**ERRENTERIAKO UDALA**

**ERRENTERIAKO IRISGARRITASUN-  
PLANAREN EGUNERATZEA (2022)**

**BASANOAGA LOKALA**

*Proiektuaren berrikuspena*

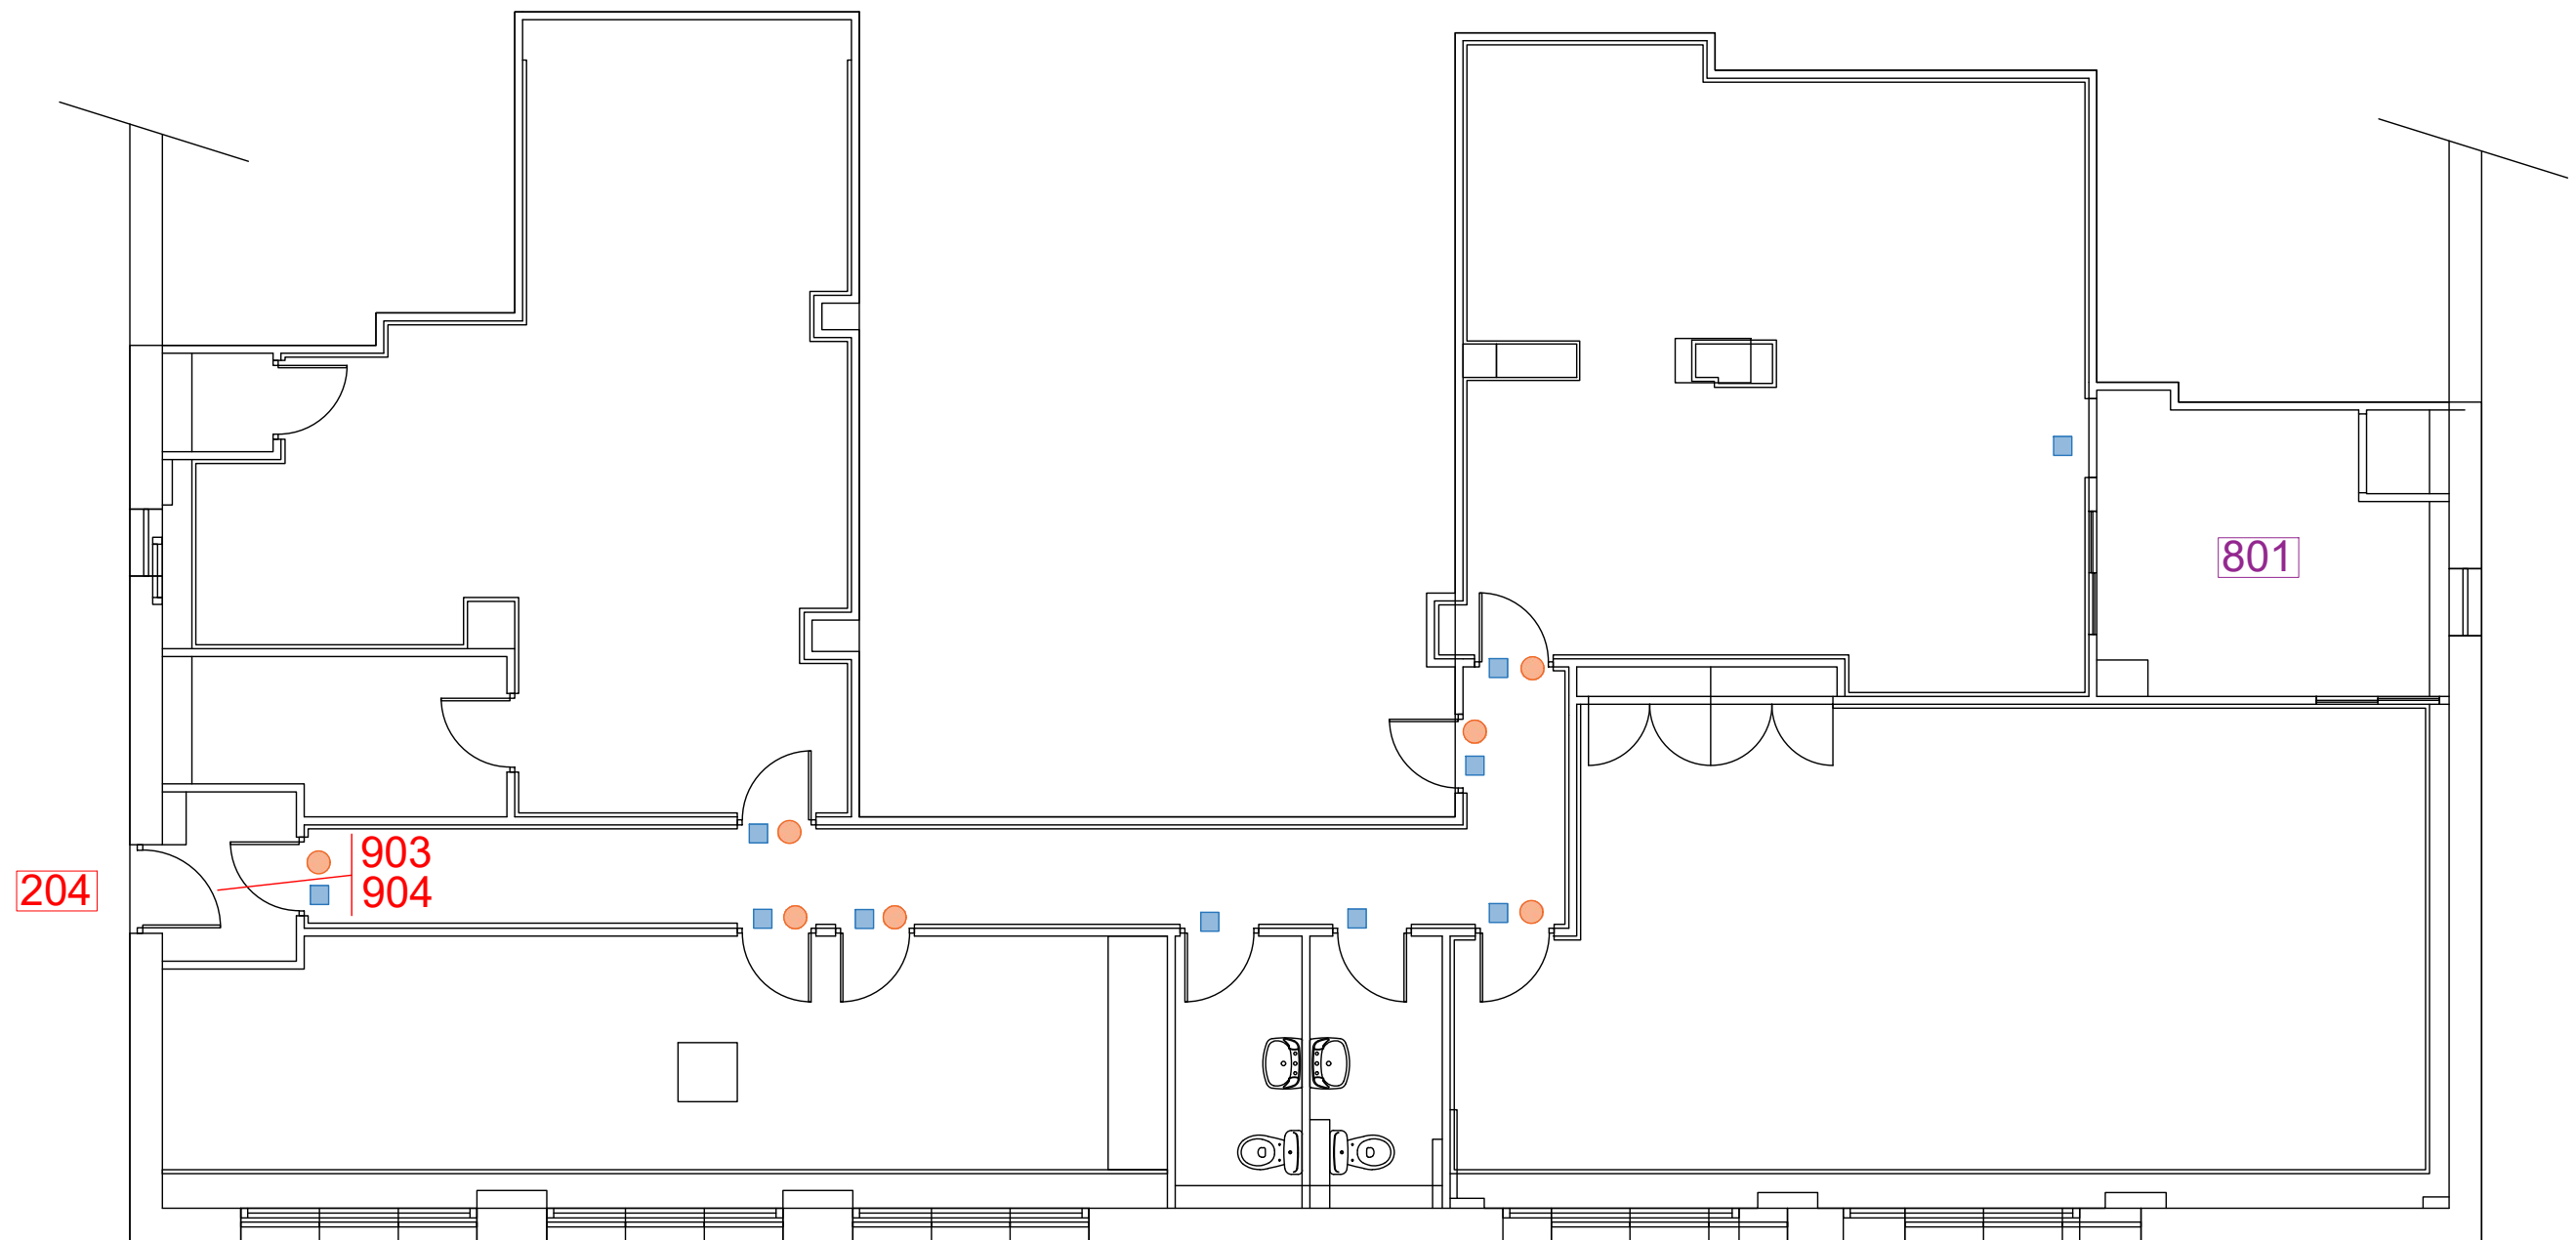
- Ate nagusitik eraikinaren barrura sartzeko, koska bat dago. Irisgarritasunari buruzko araudiak debekatu egiten ditu maila isolatuak, estropezuak sor baititzakete. Maila hori kentzea proposatzen da (Kod. 204).

- Barruko ateen pasabide-zabalera, ikasgeletara sartzeko, 0,9 metrotik beherakoa da (gaur egun 70 eta 80 zentimetro arteko zabalera dute) (Kod. 502).

- En Atarian, sarrerako atetik hurbilen dagoen lekuan, erliebeko planoak instalatzea gomendatzen da. Plano horietan eraikinaren espazio, ibilbide eta gela interesgarrienak adieraziko dira, ikusmen-arazoak dituzten pertsonen orientazioa errazteko (Kod. 904) eta ukipen-zerrenda bat jartzea (Kod. 903).

- Barruko ateetako sarreretan dituzten informazio-kartelek ez dute karaktereen trazuan zentratutako goi-erlieberik, ez eta ikusmen-desgaitasuna duten pertsonak eraikinean zehar mugitzea erraztuko duen Braille sistematik ere (Kod. 905).

801 JARDUKETA (ZERBITZU EGOKITUA) EGUNGO EGOERA

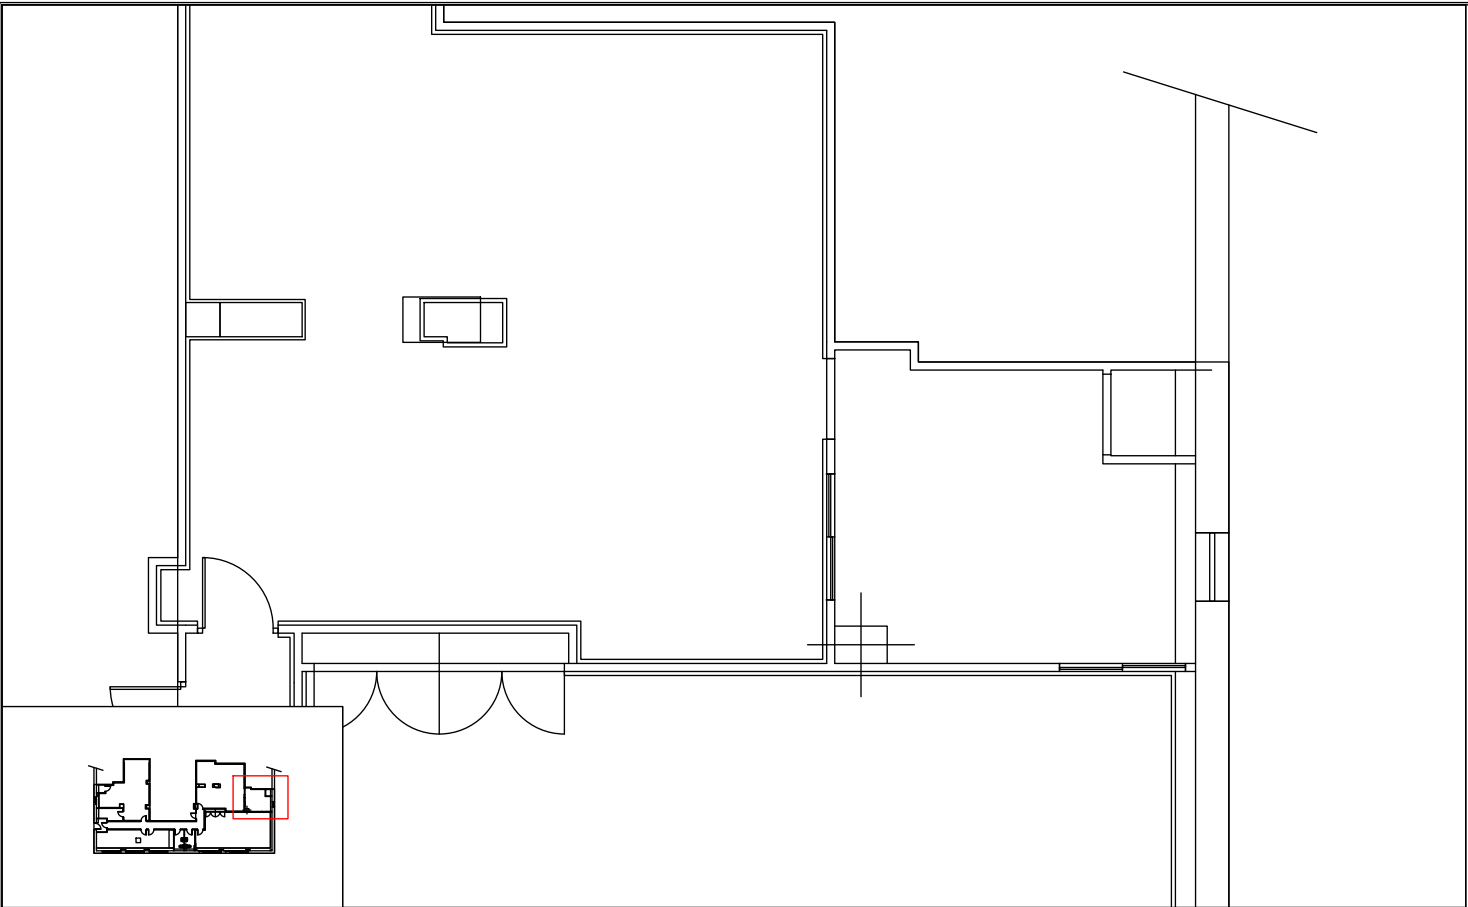
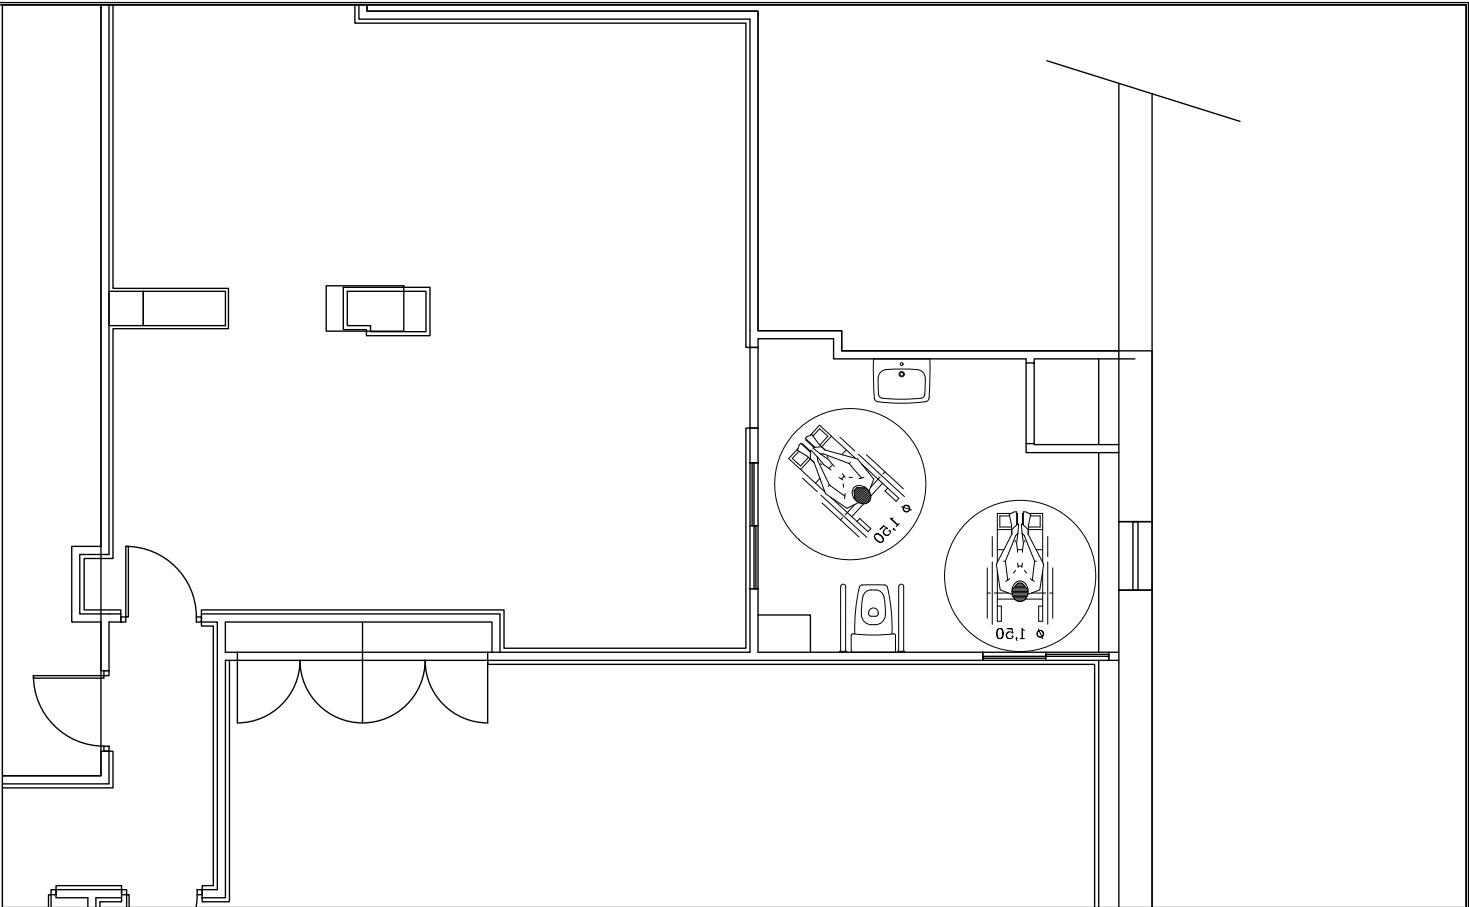
- Eraikinak ez du komun egokiturik; beraz, 45 eta 50 cm arteko altueran dagoen komun bat instalatu beharko litzateke, eta kanpoko ertza hormatik 70 cm-ra utzi beharko litzateke gutxienez. Alboetako batean, gutxienez, 80 cm-ko espazio librea eta 80 cm-ko altueran jarritako konketa bat utzi beharko lirateke, idulkirik gabe, eta aginte bakarreko txorrota edo txorrota automatikoa (Kod. 801).

801 JARDUKETA (ZERBITZU EGOKITUA) PROIEKTATUTAKO EGOERA
